CONJUNTO RESIDENCIAL VENECIA CENTRAL PH

REF: CONEXIONES ELECTRICAS CONJUNTO RESIDENCIAL VENECIA CENTRAL PH

Informe de la revisión realizada el día 13 de octubre de 2023 a las conexiones eléctricas realizadas en los tableros generales del proyecto.

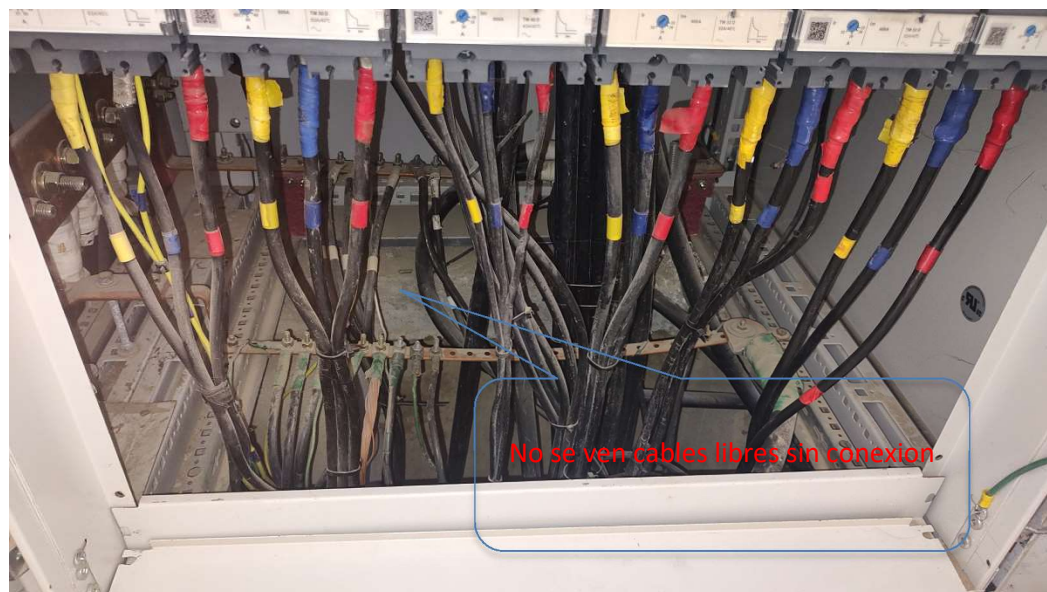
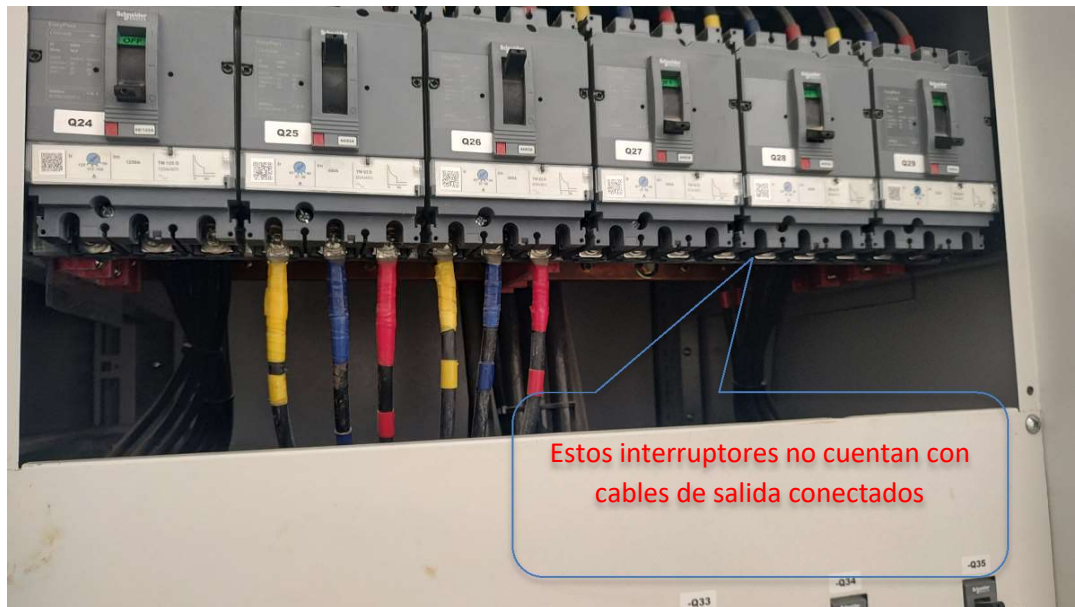
- Al retirar la tapa que cubre estos interruptores encontramos que estos 4 interruptores marcados TDBAP (tablero de distribución bombas agua potable), TD ZCT3 (tablero de distribución zonas comunes torre 3), TD ZCT4 (tablero de distribución zonas comunes torre 4) y TD ZCT5 (tablero de distribución zonas comunes torre 5), no cuentan con acometidas conectadas, no existen en el interior del tablero cables sueltos pendientes de conexión.

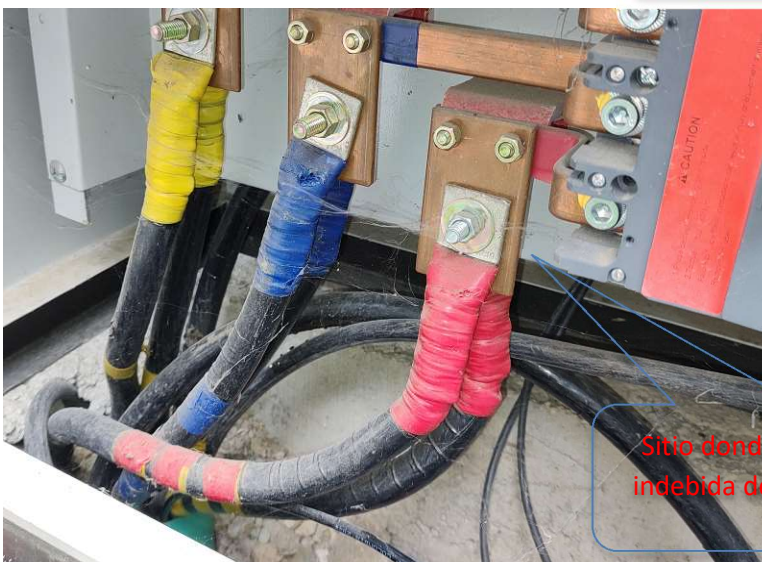
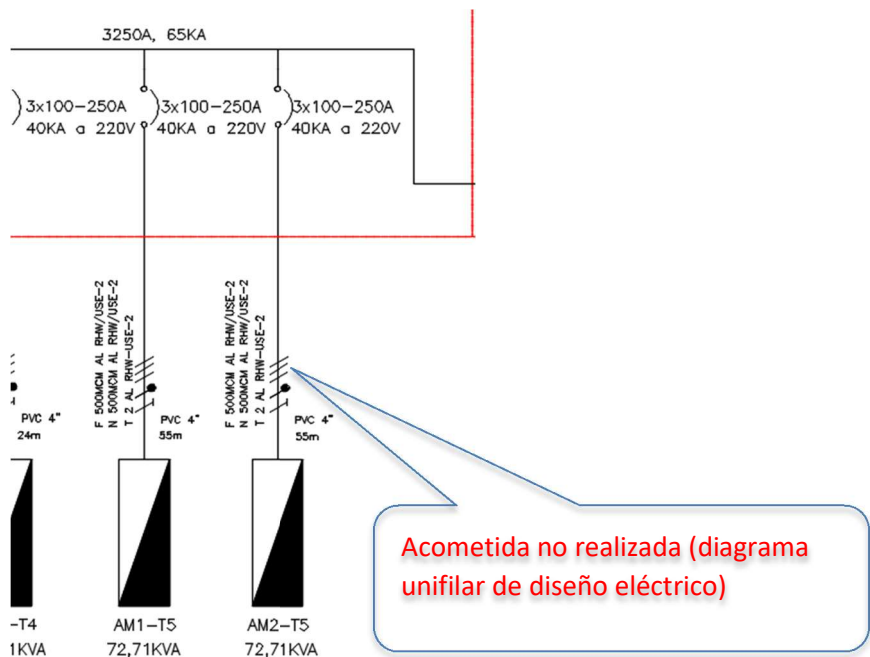
- Ante la gravedad de lo encontrado revisamos el tablero general de acometidas y allí encontramos que el interruptor marcado como Q12 y que debe alimentar el tablero de medida No 2 de la torre 5 se encuentra sin cables conectados.

Este interruptor no cuenta con cables de salida conectados

Este interruptor no cuenta con cables de salida conectados

Procedimos a apagar este interruptor y en nada afecto el servicio de energía de la torre 5.

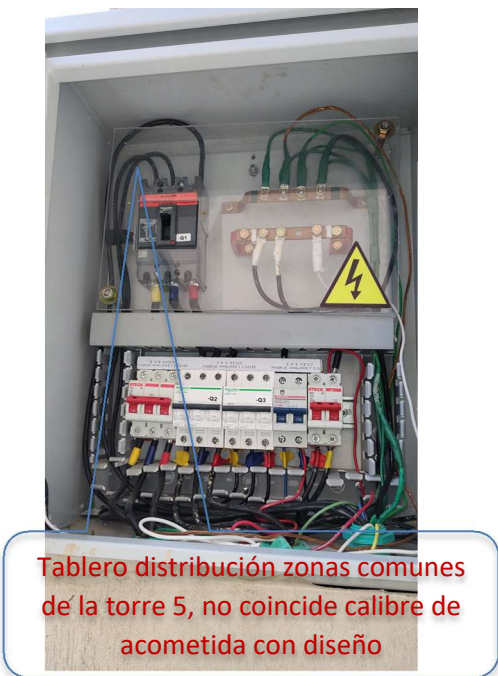
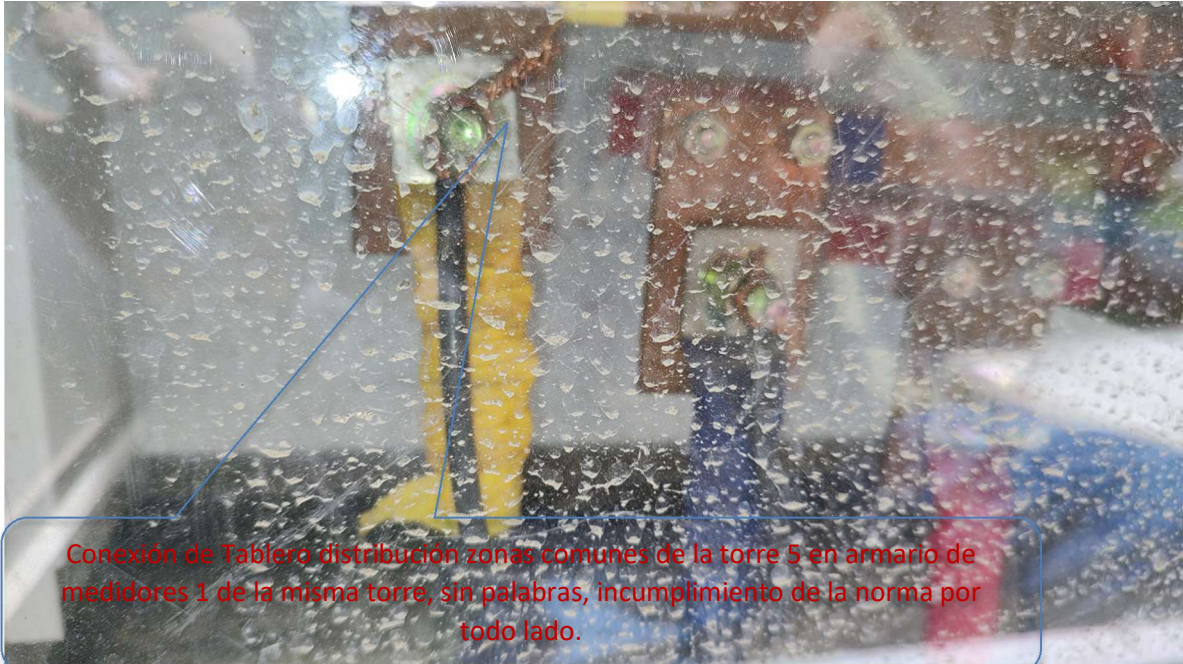
- El tablero No 2 de la torre 5 se encuentra conectado directamente desde el barraje principal del tablero de medida No 1 de la misma torre 5, esta conexión no se realizó desde el tablero general de acometidas como esta en el diseño, poniendo en riesgo de sobrecarga, cortocircuito e incendio las instalaciones eléctricas del conjunto, además de estar infringiendo las normas técnicas y del operador de la red, con esta conexión se beneficia únicamente P.J. de manera económica, poniendo en riesgo a los habitantes del conjunto. Según diseño cada uno de los tableros de medida llevan una acometida en 3#500+1#500MCM AL y solamente se instaló una para los dos tableros.

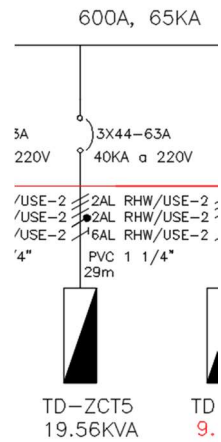
- La acometida del tablero de servicios comunes de la torre 5 no se realizó hasta el tablero de distribución de zonas comunes en la subestación sino que se conectó en forma indebida de los tornillos que ajustan la conexión de la acometida del tablero de medida No 1 de la torre 5 y se realizó en calibres no adecuados y con malas conexiones. (otro ahorro para PJ y riesgo para los propietarios)

Conexión de Tablero distribución zonas comunes de la torre 5 en armario de medidores 1 de la misma torre, sin palabras, incumplimiento de la norma por todo lado.

Conexión de Tablero distribución zonas comunes de la torre 5 en armario de medidores 1 de la misma torre, sin palabras, incumplimiento de la norma por todo lado.

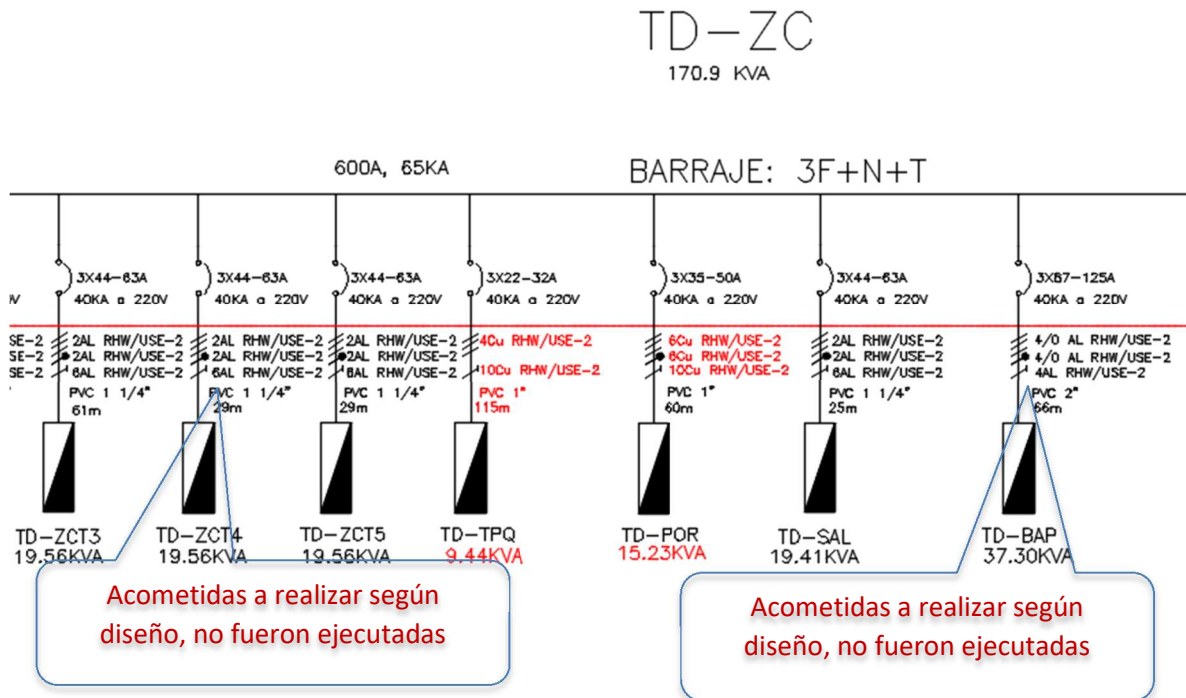
- Se revisaron los tableros de distribución de bombas, zonas comunes torre 3 y 4 pero no pudimos determinar desde donde se conectaron, claramente no están conectados desde el tablero general de distribución de zonas comunes como está establecido en el diseño y pueden estar sobrecargando otras

acometidas como pasa con la acometida del tablero de medida 1 de la torre 5.

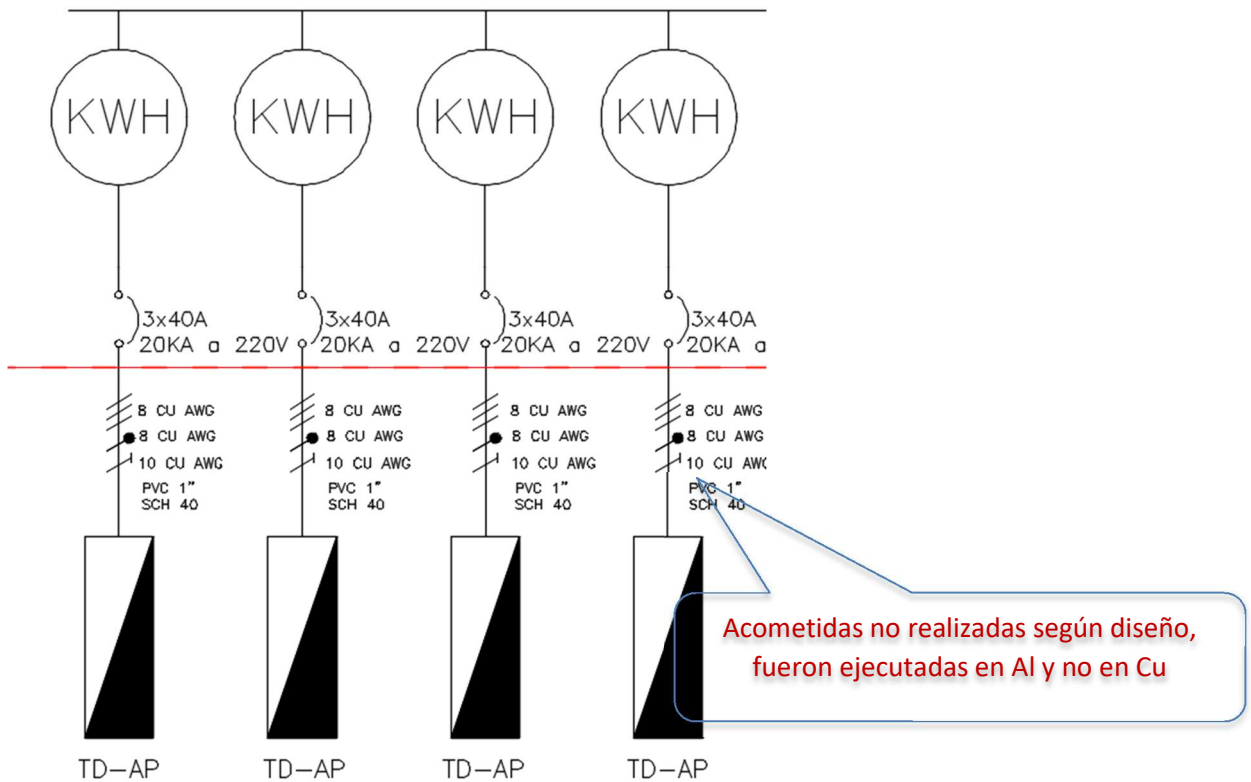
- Las acometidas que van desde los tableros de medida de la torre 3 hasta cada uno de los apartamentos no fue realizada en conductores de cobre como aparece en el diseño sino que fue realizada en conductores de aluminio, los cuales son más económicos y brindan una menor seguridad.

- Las acometidas que van desde los tableros de medida de la torre 4 hasta cada uno de los apartamentos no fue realizada en su totalidad con conductores de cobre como aparece en el diseño sino que algunas fueron realizadas en conductores de aluminio, los cuales son más económicos y brindan una menor seguridad.

Acometidas realizadas según diseño,
fueron ejecutadas en Cu

Acometidas no realizadas según diseño,
fueron ejecutadas en Al
